PROJEKTNI POGOJI PRISTOJNEGA MNENJEDAJALCA- DOPOLNITEV

MNENJEDAJALEC Zavod za varstvo kulturne dediščine Slovenije Služba za kulturno dediščino Območna enota Novo mesto

naziv gradnje	TP in SN kablovod Dobova obrtna cona I
---------------	---

številka projekta	DNZO št. 1738/1
datum izdelave	september 2021
projektant (naziv družbe)	Lineal d.o.o. Zdravko Štraser, u.d.i.el., PI E-0979

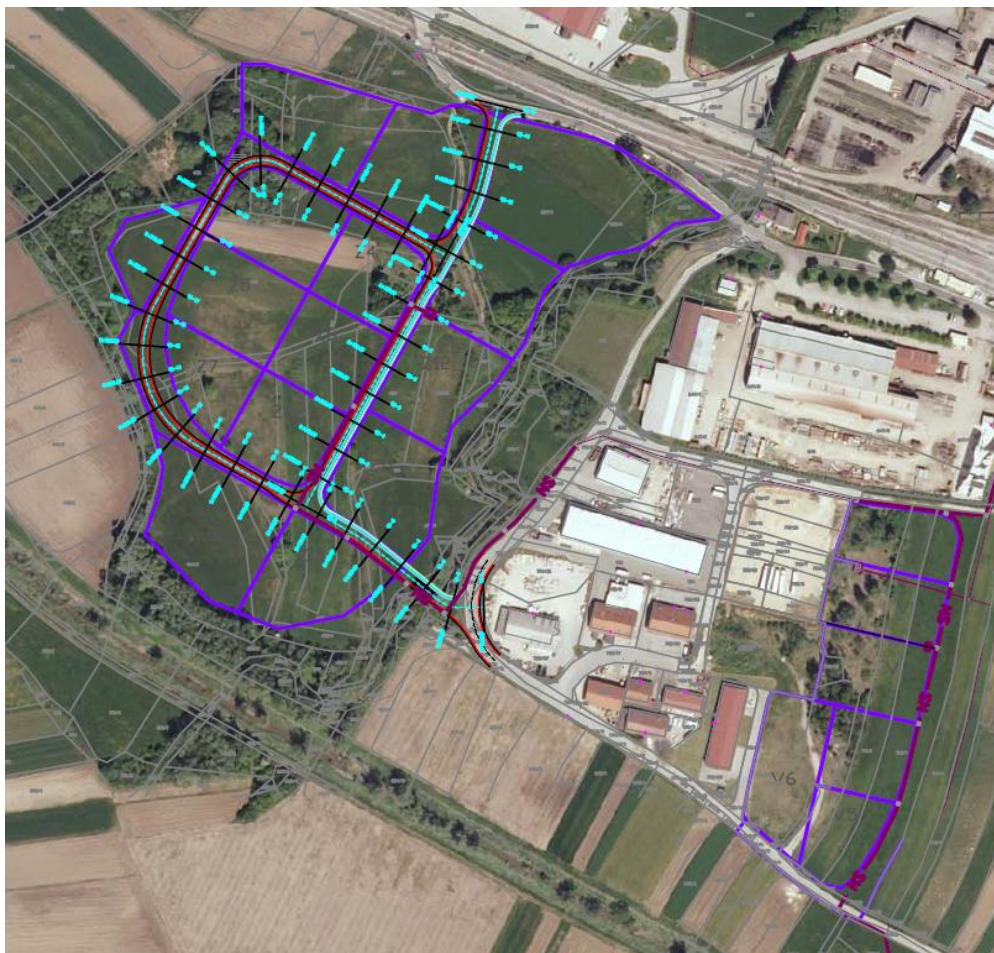
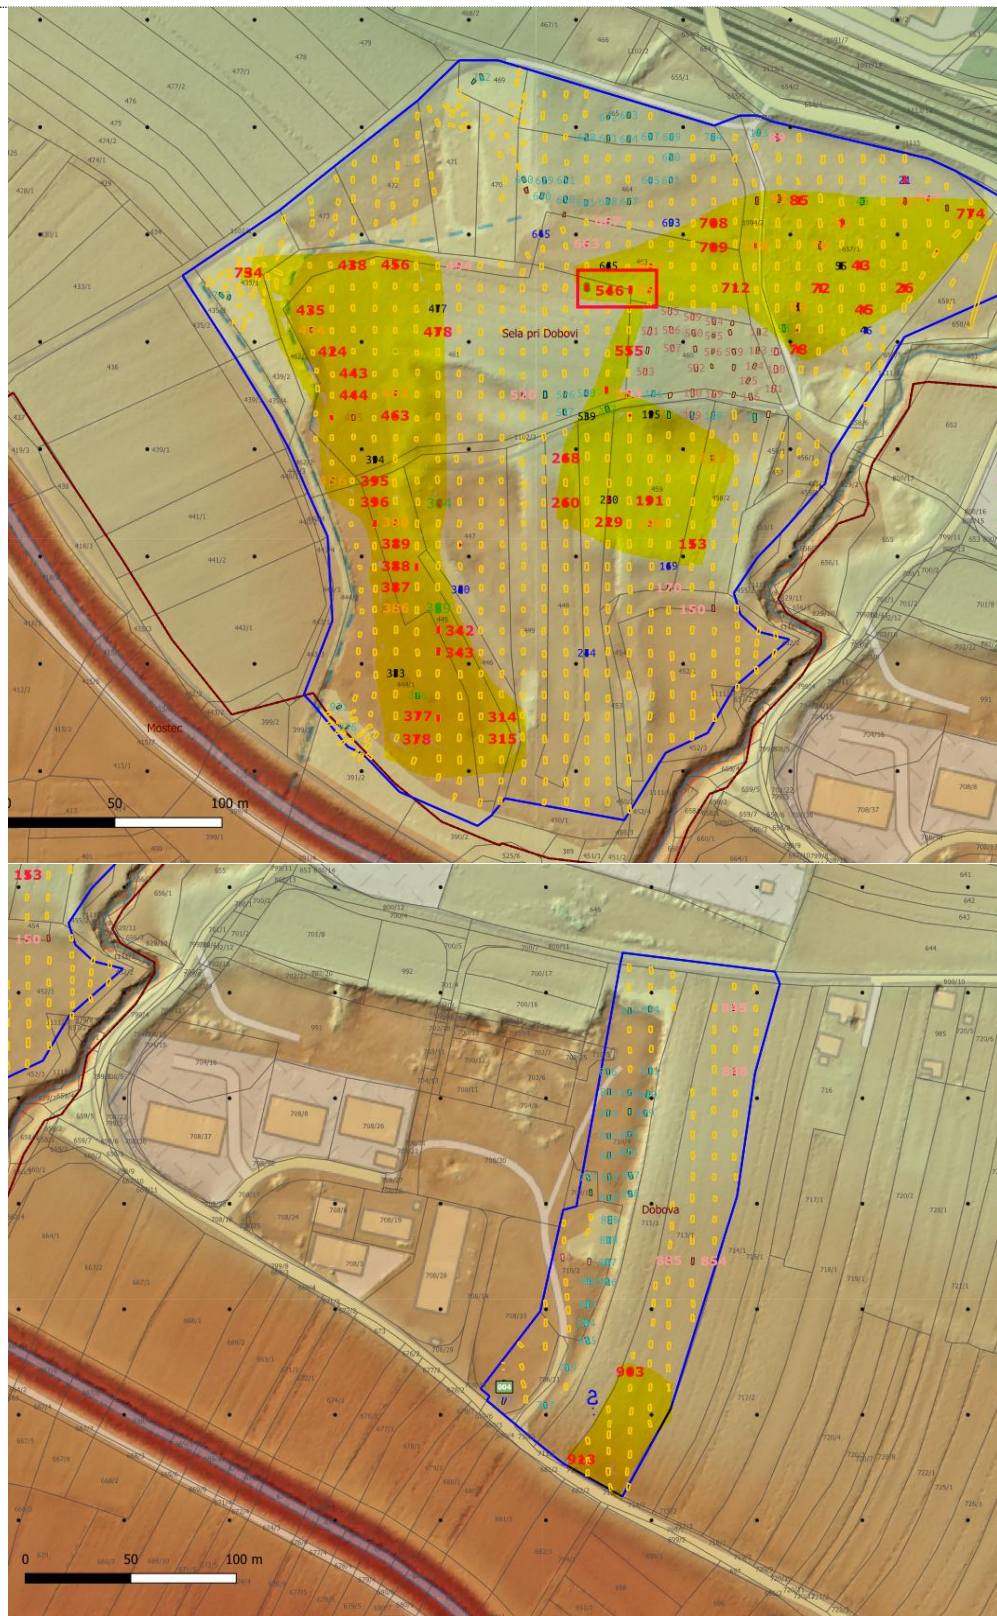
I.1. Se na celotni tlorisni površini posega za izgradnjo obeh TP objektov, SN kablovod in vseh priključkov tu obravnavanega zemljišča (prim. prilogo, pregledno situacijo - **slika 1**); izvaja **arheološke raziskave ob gradnji**. Te se izvaja na način **strojno - ročnega izkopa vseh zemeljskih plasti** z obvezno uporabo škarpirke (najmanjše vel. 0,8m) in ob stalni prisotnosti strokovne ekipe (arheolog, tehnik, 1-2 delavca). Po principih stroke se zdokumentira tloris in značilne preseke vseh jarkov, ob pojavu arheoloških najdb pa sledi ročno čiščenje tlorisa in v soglasju in z vednostjo investitorja tudi takojšen izkop ob tem odkritih vkopov, struktur (starih grobov ipd.). Ta "interventni zavarovalni arheološki izkop omejenega obsega", se pričakuje na vsaj 15 % gradbene površine in nikakor ne sme vplivati na dodatno povečanje stroškov teh raziskav. Na podlagi v preteklosti opravljenih raziskav na **rumeno** označenem območju (gl. prilogo – slika 2,3) bo tu, po predhodni strokovno podprti strojni odstranitvi že omenjenih nasutij in premešanih plasti (do ca. 0,27 cm globine) potrebno izvesti še ročni stratigrafski izkop. Gre za ca. 3cm debele intaktno arheološke plasti (do povprečno 0, 30m globine), ki se jih je na različnih globinah ročno odstrani (3. zahtevnostni razred po SAAS metodologiji). Na manj kot 1% celotne površine pričakujemo tudi do 0,4m globoke vkope, ki jih bo potrebno prav tako ročno odstraniti Gre za polnila vkopov z rimskodobno in prazgodovinsko keramiko, ki jih je potrebno skopati ročno do globine geološke osnove in lahko ponekod leže celo na globinah do 120 cm in več (1. zahtevnostni razred po SAAS metodologiji). V primeru razširitve izkopa na preostalo območje pozidave je potreben pridobiti »nove«, oz dopolnjene KV pogoje Zavoda. Stroški tovrstnih raziskav, v skladu z veljavno zakonodajo, finančno bremenijo investitorja in vključujejo tudi stroške poizkopavalne obdelave arhiva najdišča. Stroški te predhodne arheološke raziskave so v skladu s sprejetimi predpisi del priprave zemljišča in bremenijo investitorja – gl. 34. člen ZVKD-1 (*Uradni list RS*, 16/2008),).
